LIETUVOS ARCHITEKTŲ RŪMŲ
VILNIAUS REGIONINĖS ARCHITEKTŪROS TARYBOS
IŠVADA

2022 m. gegužės 25 d. prie Lietuvos architektų rūmų veikianti Vilniaus regioninė architektūros taryba svarstė UAB „Vingio turtas“ prašymą dėl **Prekybos paskirties pastato Geležinio Vilko g. 2, Vilniuje, statybos projektinių pasiūlymų** (toliau – Projektas):

ATSAKYMAI Į 2022-05-25 VILNIAUS REGIONINĖS TARYBOS IŠVADĄ 2022 06 22

PREKYBOS PASKIRTIES (7.3) PASTATO
GELEŽINIO VILKO G.2, VILNIUJE STATYBOS PROJEKTAS

LAUKO ERDVIŲ HIERARCHIJA

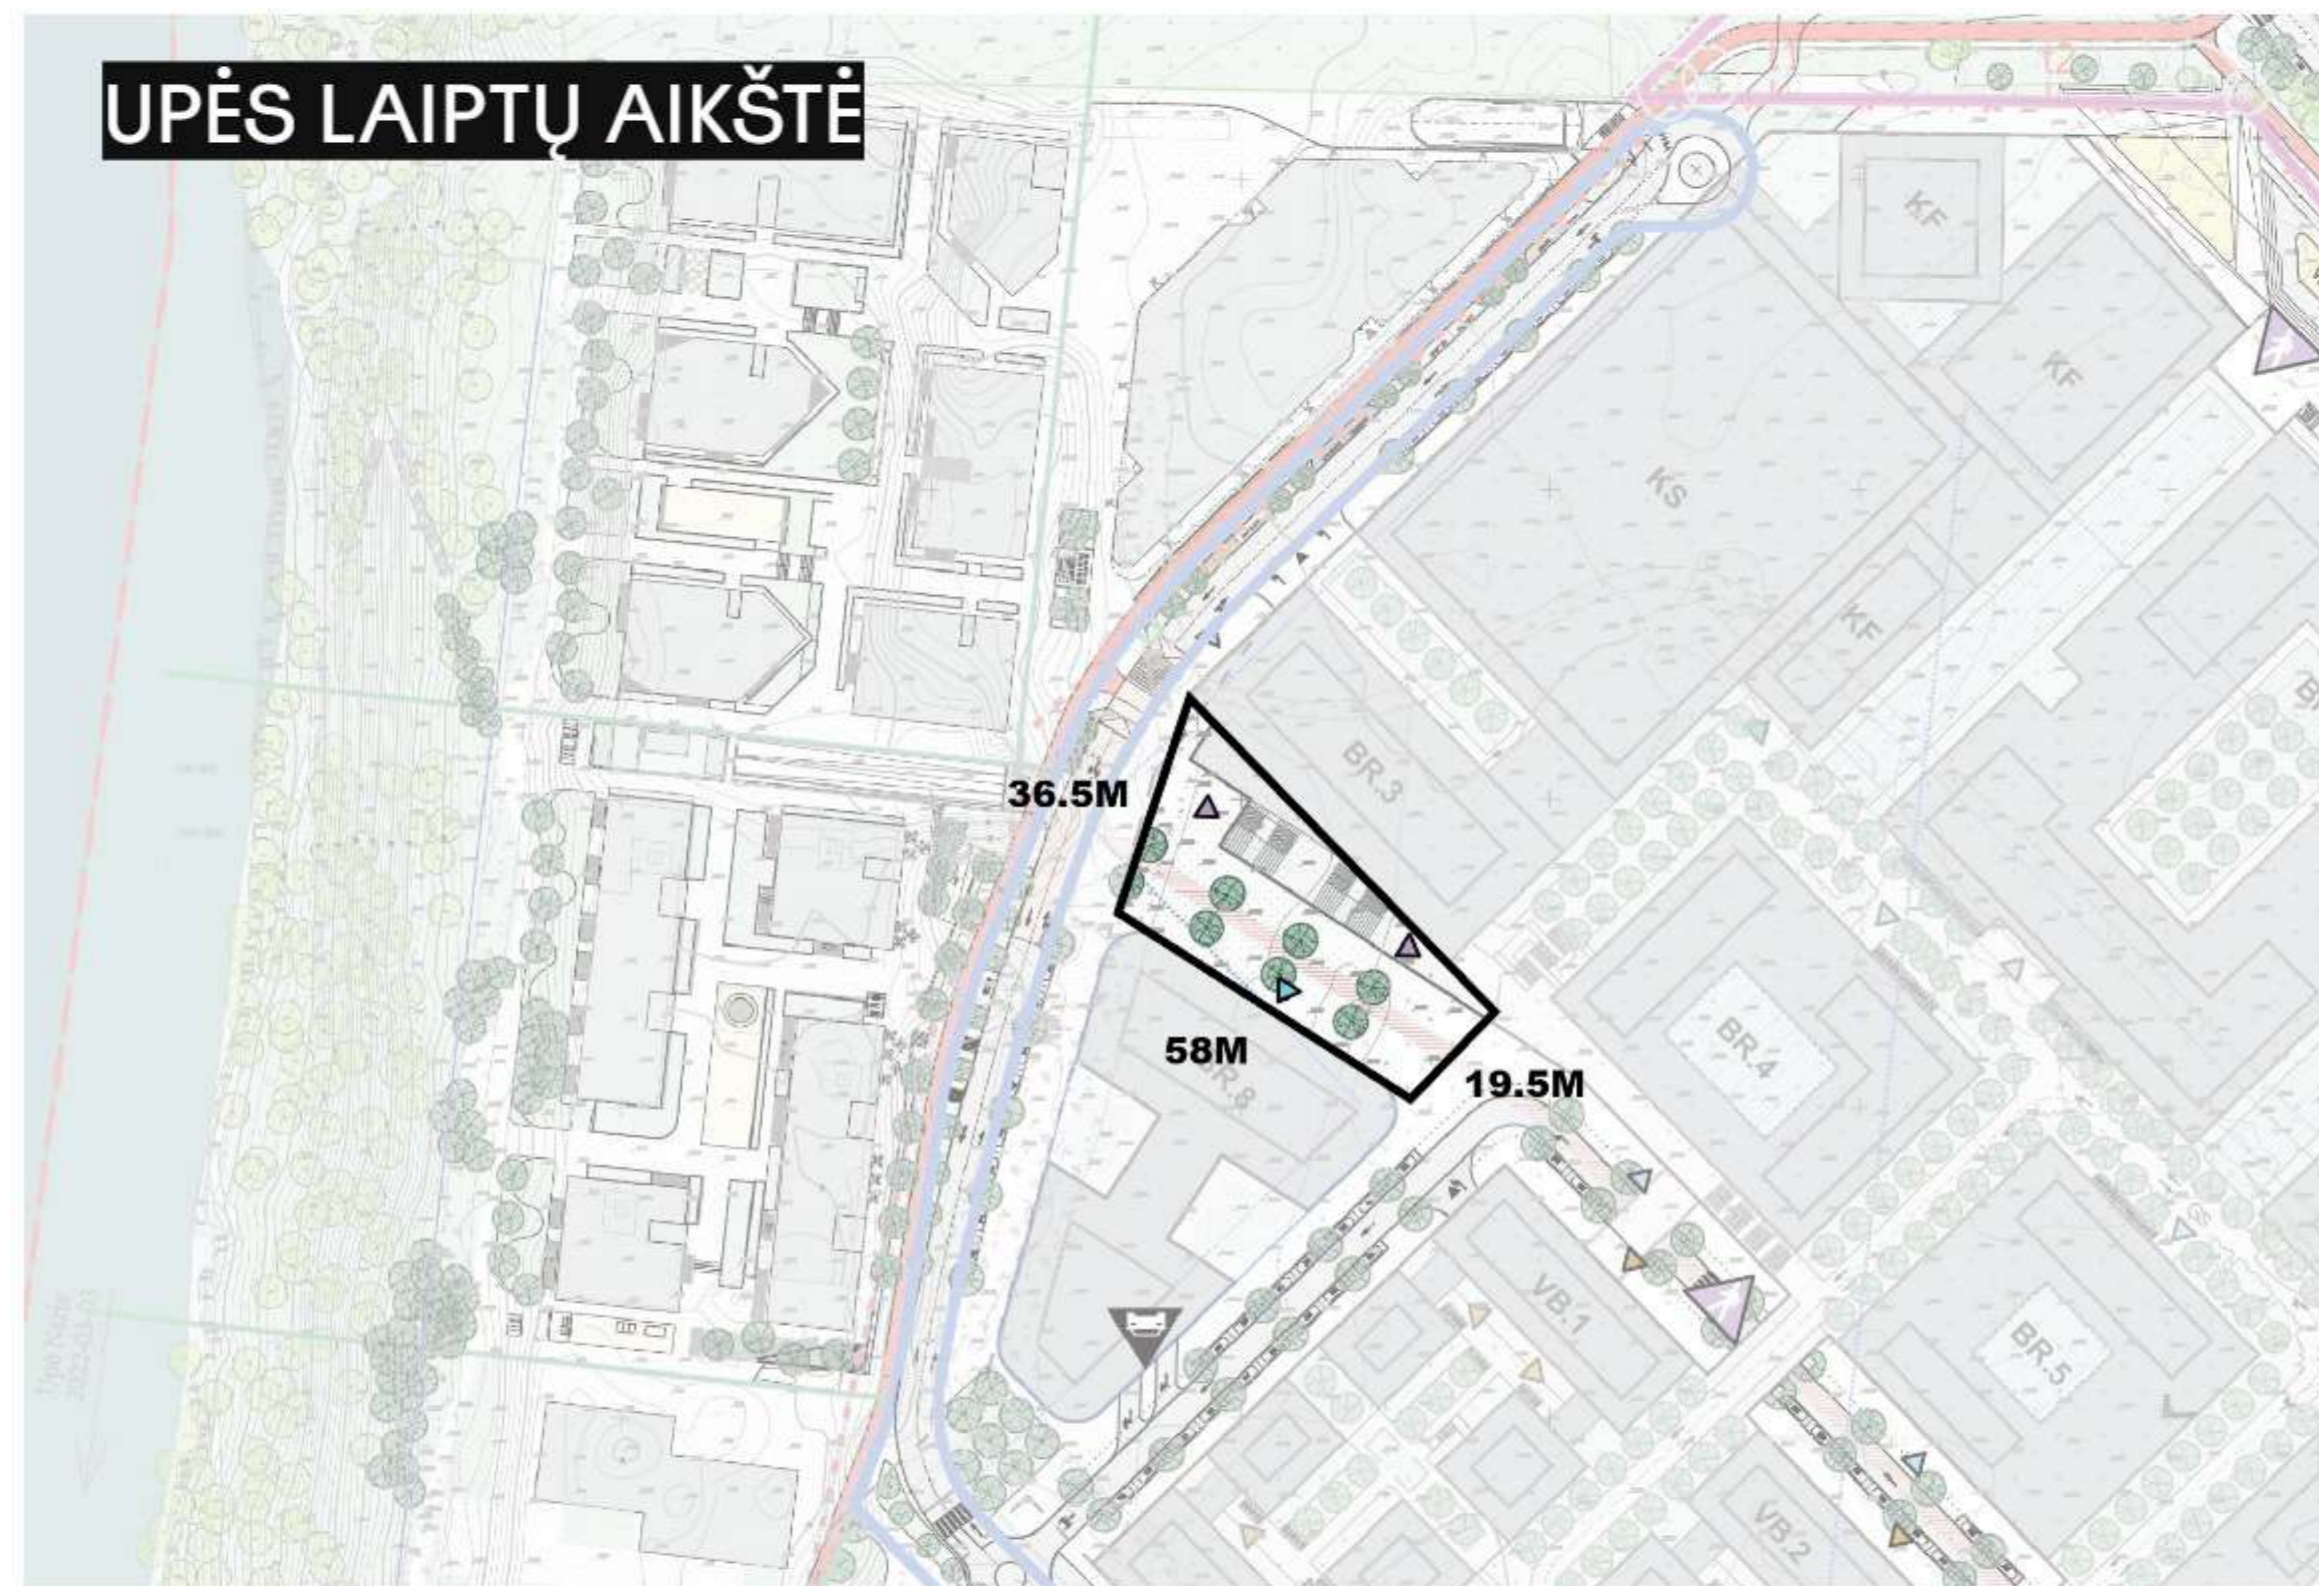
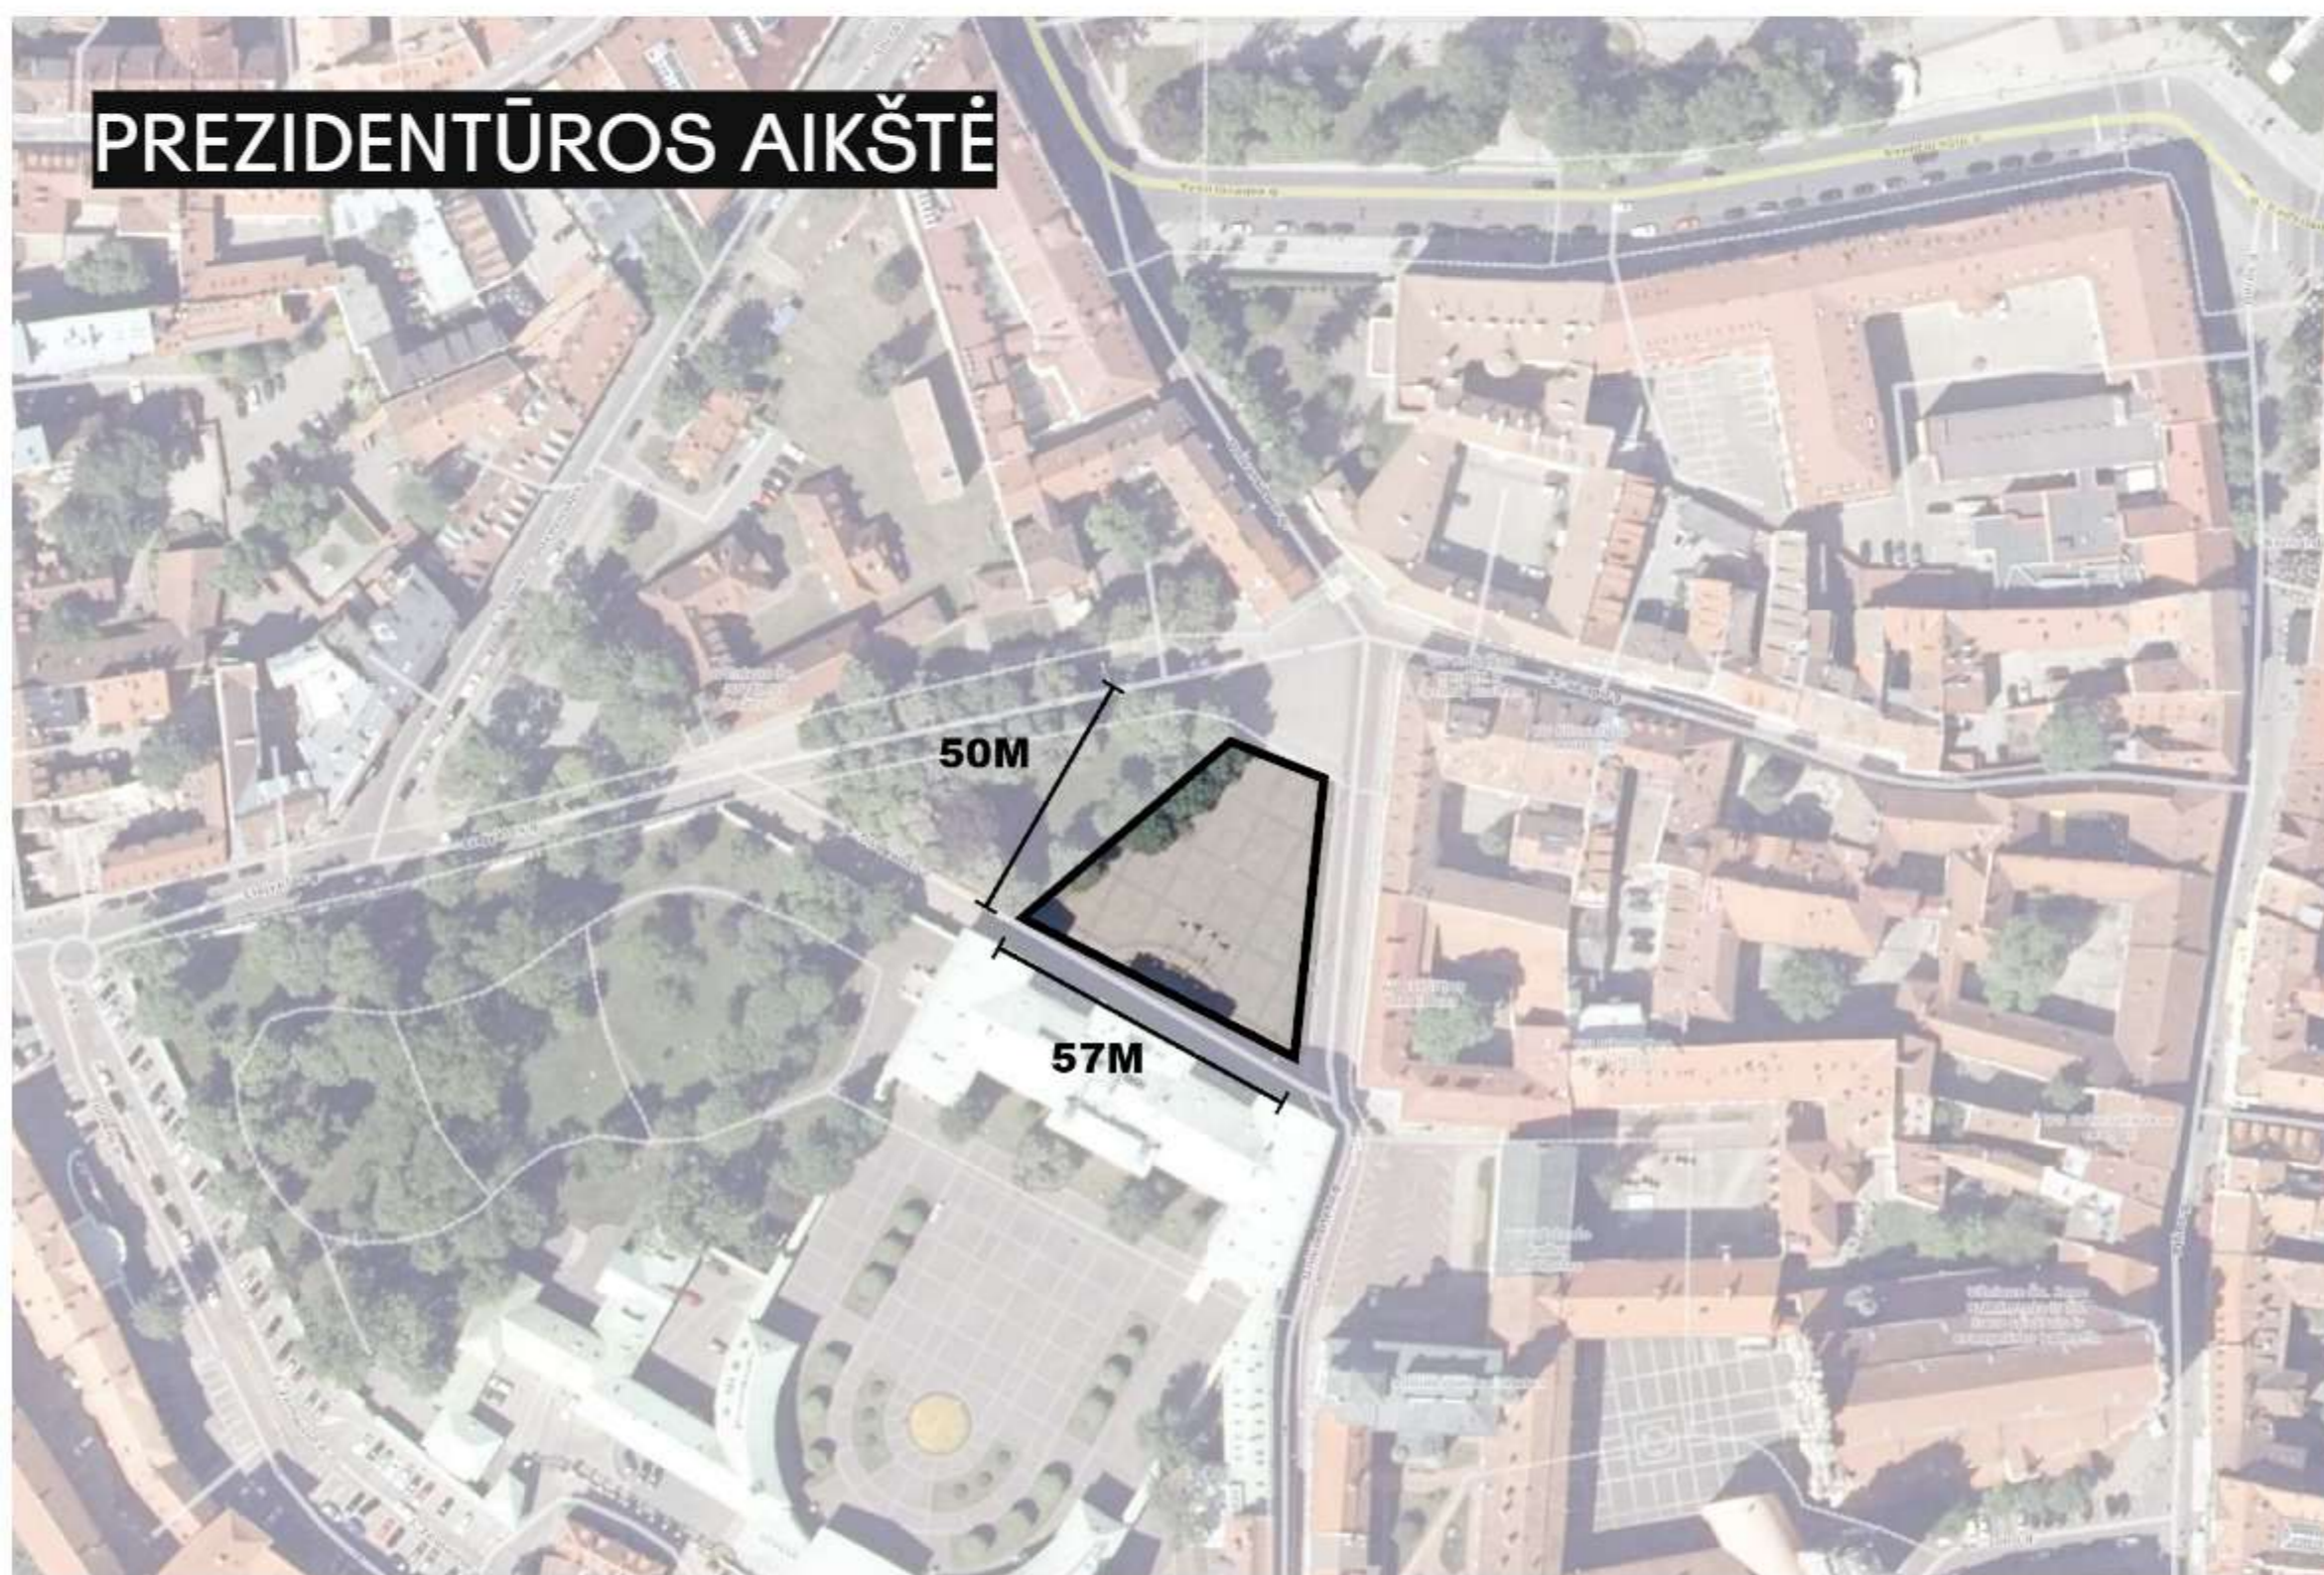
3. Teigiamai vertinami siūlomi lauko laiptai ant stogo ir formuojamos viešosios erdvės, tačiau rekomenduojama numatyti dar bent vieną viešąją erdvę, labiau išryškinti lauko erdvių hierarchiją.

3	Teigiamai vertinami siūlomi lauko laiptai ant stogo ir formuojamos viešosios erdvės, tačiau rekomenduojama numatyti dar bent vieną viešąją erdvę, labiau išryškinti lauko erdvių hierarchiją.	Pastaba priimta. Lauko erdvių hierarchija patikslinta priede. Formuojama nauja Upės aikštės erdvė. Žr.: šio dokumento PRIEDĄ NR.2
